Mission régionale d'autorité environnementale

**Avis délibéré de la mission régionale
d'autorité environnementale
Hauts-de-France
sur le projet de création d'un champ captant de trois forages sur la
commune de
Crécy-en-Ponthieu (80)
Étude d'impact de septembre 2024**

n°MRAe 2024-8510

AVIS DÉLIBÉRÉ n° 2024-8510 adopté lors de la séance du 18 février 2025 par
la mission régionale d'autorité environnementale Hauts-de-France

Délimitation de l'Aire d'alimentation de captage (AAC)

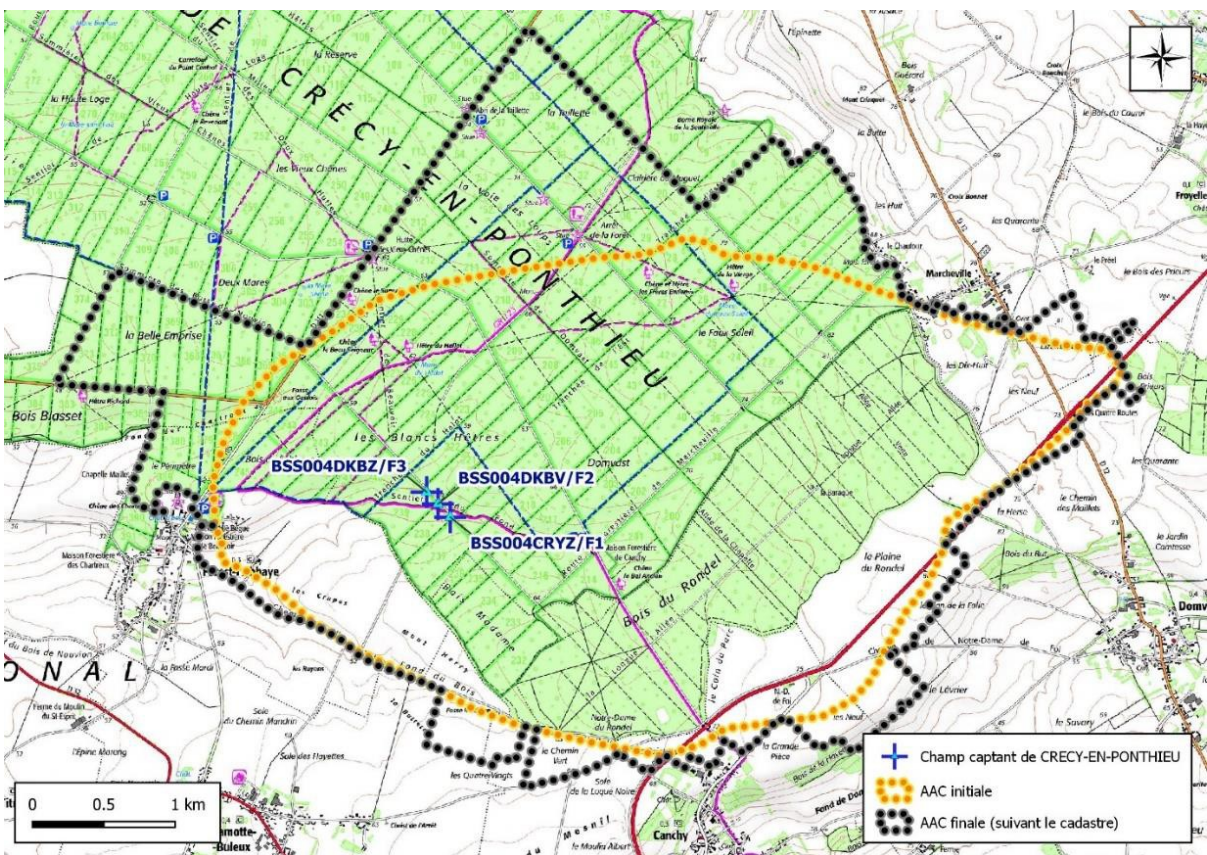
La démarche est correcte jusqu'ici et cette AAC dite « initiale » couvre une superficie de 15,14 km². Cependant, le bureau d'étude affirme avoir « adapté les limites de l'AAC au parcellaire cadastral » ce qui a pour conséquence d'augmenter la surface de l'AAC pour la porter à 20,81 km².

Si cette approche cadastrale peut avoir une utilité en phase de rédaction de la déclaration d'utilité publique (DUP) afin d'établir des servitudes cohérentes dans la lutte contre les pollutions ponctuelles et diffuses, elle ne peut servir de base au calcul de disponibilité de la ressource réalisé dans la suite de l'étude.

Par conséquent, les résultats présents dans la figure 28 page 44 qui montrent la recharge (nommée « volume souterrain » dans l'étude) au sein de l'AAC sont erronés. Ils sont surestimés d'approximativement 25 %.

L'autorité environnementale recommande de retenir une emprise hydrogéologique cohérente pour établir les calculs de disponibilité de la ressource au sein de l'AAC.
